RWS-2024/5874

1. Beoordeling voorgestelde mitigerende maatregelen

Onderwerp Beoordeling mitigerende maatregelen verkeersveiligheid
Windpark Noorder IJplas

Figuur 1. Indicatie van de ligging van de reclamemasten (blauwe sterren) t.o.v. de beoogde windturbines (oranje bollen).

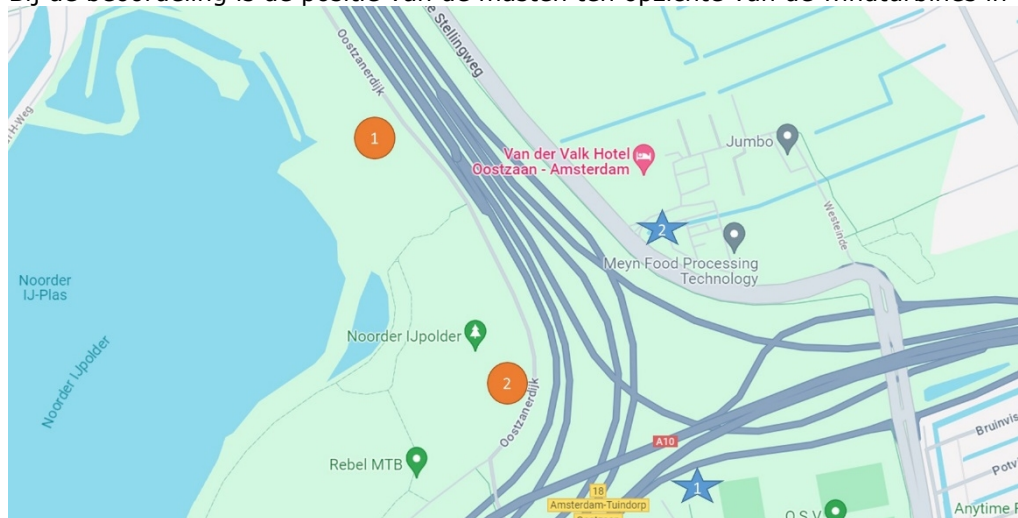
het knooppunt van belang. Zoals figuur 1 laat zien zijn de reclamemasten, vanuit de meest kritieke route 3 (nadering vanaf het noorden), niet van invloed op het zicht op de beoogde windturbines. Reclamemast 1 staat achter de beoogde windturbines. Reclamemast 2 staat aan de andere kant van de weg, buiten het centrale gezichtsveld. Het verwijderen van deze masten heeft geen effect op de prominent aanwezige windturbines in het centrale gezichtsveld op momenten dat de rijtaakbelasting zeer hoog is, vooral ter hoogte van het weefvak van de A8 en de A10, de splitsing met de wisselbaan en ter voorbereiding op de Coentunnel. Onze beoordeling dat de windturbines daarmee afleidend zijn en dat dit leidt tot een verdere verhoging van de rijtaakbelasting is ongeacht de aanwezigheid van de reclamemasten. Het oordeel van Rijkswaterstaat is dat de reclamemasten minder prominent aanwezig zijn in het gezichtsveld als de rijtaakbelasting zeer hoog is en dat ze vooral zichtbaar zijn op locaties waar de rijtaakbelasting beperkter is. Daarbij is de omvang en de verschijningsvorm van de reclamemasten significant anders dan die van de windturbines.

Bovenstaande argumentatie maakt dat het verwijderen of maskeren van de reclamemasten in knooppunt Coenplein niet als mitigerende maatregel kan dienen voor de plaatsing van de beoogde windturbines.
